DETAILPLAN	ANTAGANDEHANDLING
PLANKARTA MED BESTÄMMELSER	☒ Beskrivning ☒ Genomförande- beskrivning ☒ Samrådsredogörelse

FLICKSKOLAN 5, DEL AV STRÄNGNÄS KOMMUN	☒ Illustrationskarta ☒ Fastighetsförteckning ☒ Utställande efter utställning
--	--

STRÄNGNÄS KOMMUN	SAMMANTRÄDESPROTOKOLL	10(40)
Kommunstyrelsen	2008-04-07

Flickskolan 5, del av, Strängnäs, detaljplan, rättelse av skrivfel

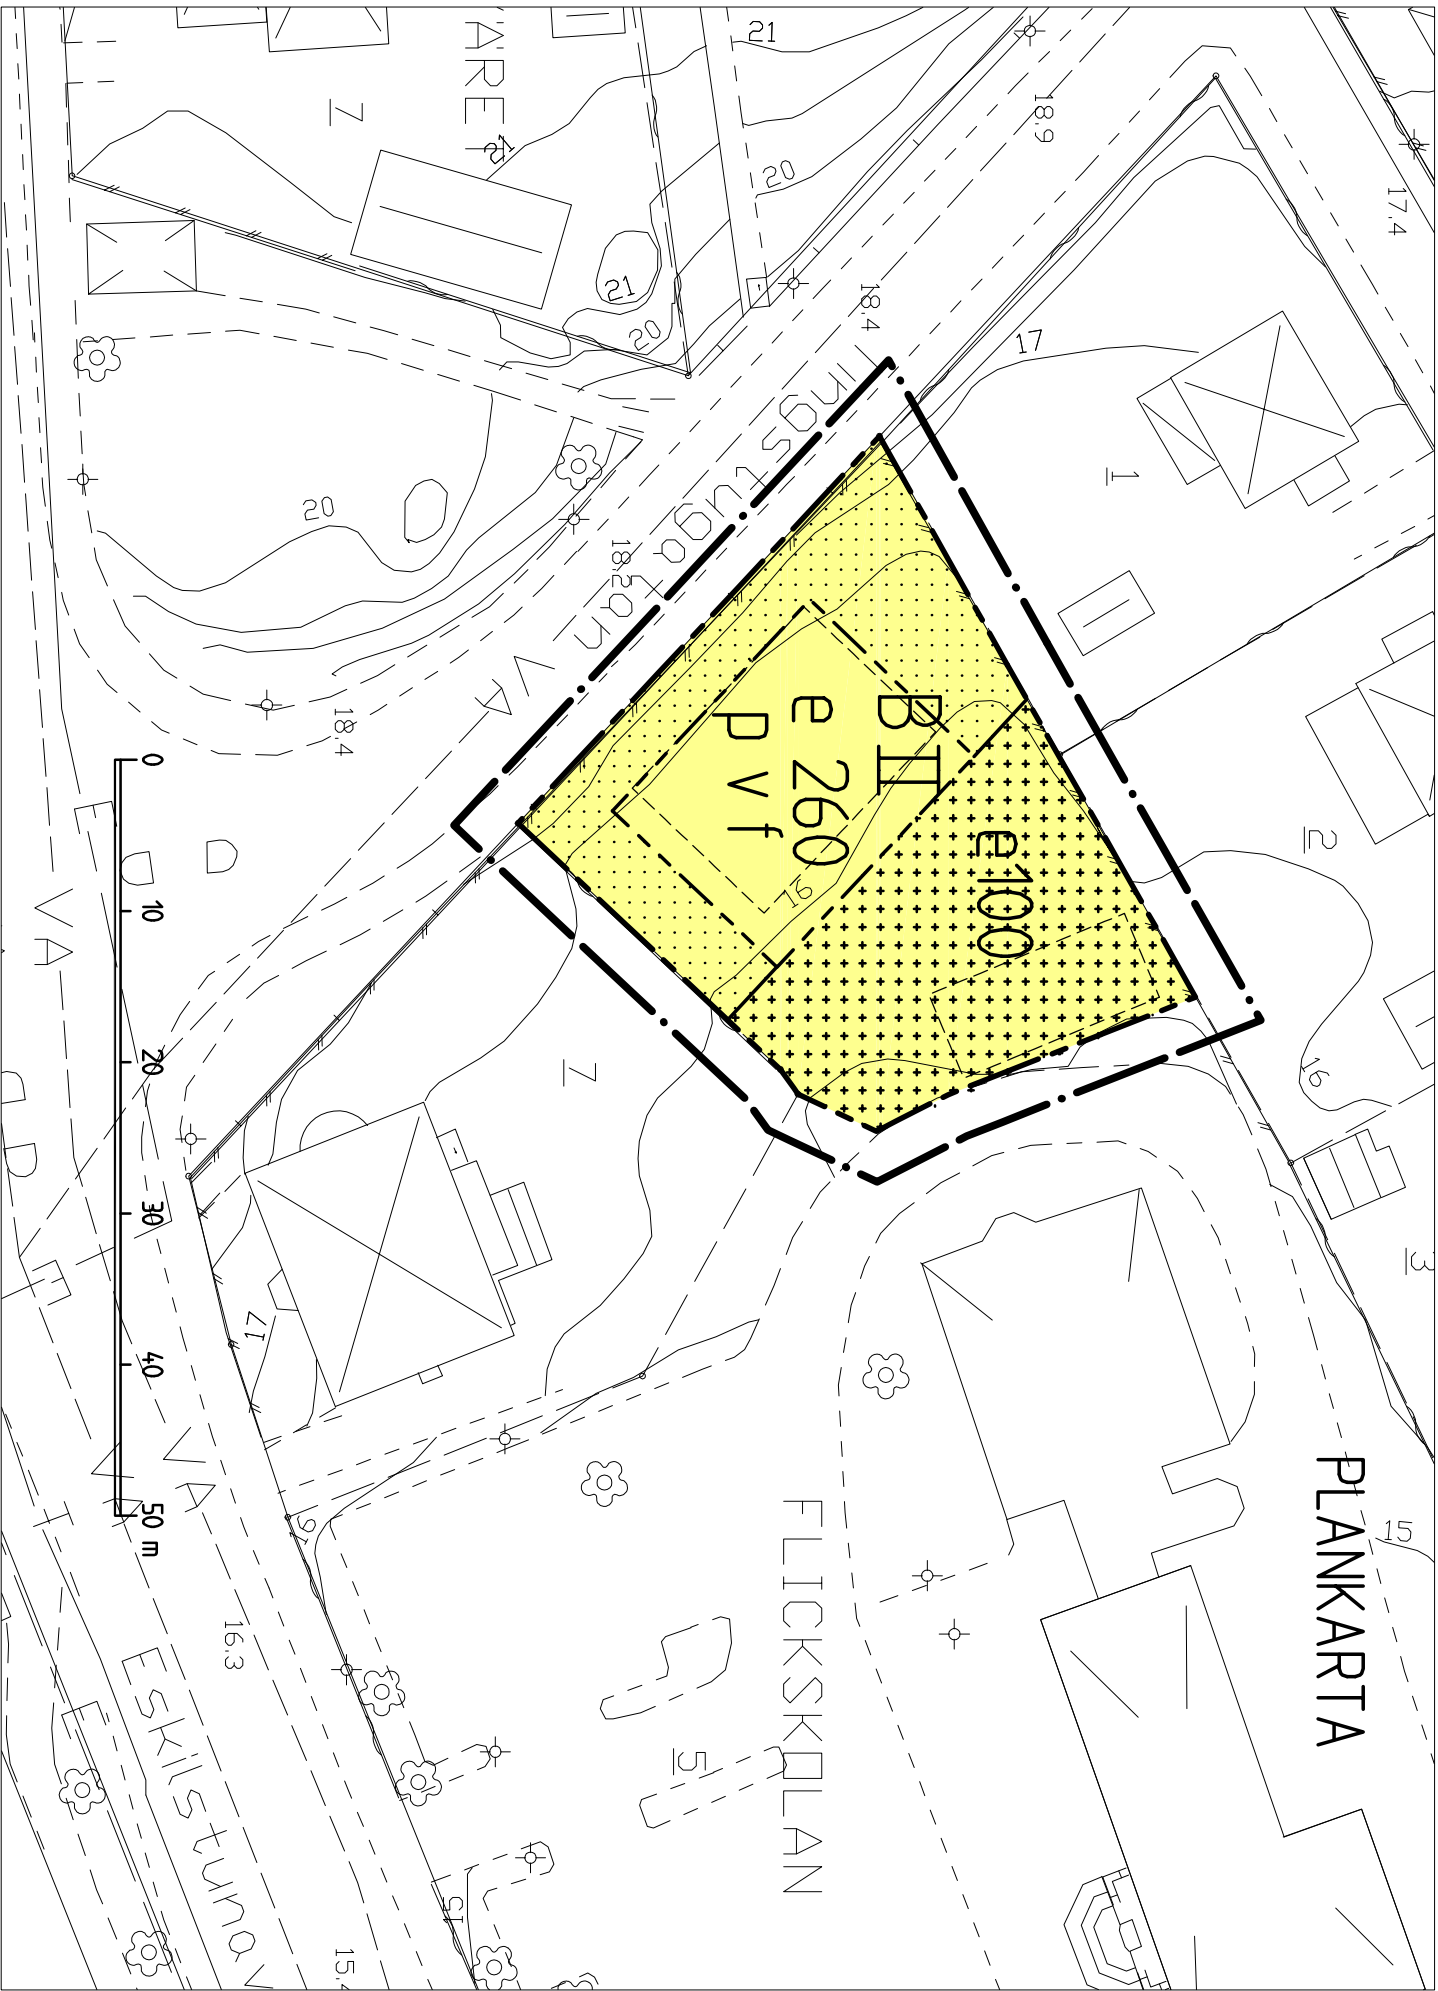
1. i enlighet med Förvaltningslagen § 26 ändra höjden på färdigt golv som anges på plankartan från +8,2 m över nollplanet till 18,2 m över nollplanet för Flickskolan 5.

Kommunfullmäktige antog detaljplanen 2005-03-21, § 43. En bygglövsansökan har nu inkommit på fastigheten. Vid granskning av handlingarna visar det sig att bestämmelsen om nivå på färdigt golv inte överensstämmer med gällande detaljplan. Bestämmelsen på plankartan är formulerad på följande sätt: byggnad skall placeras med färdigt golv med högst + 8,2 m över nollplanet. Kontoret anser att höjden på färdigt golv på +8,2 m måste vara ett skrivfel. Den rätta höjden bör vara +18,2 m över nollplanet på färdigt golv.
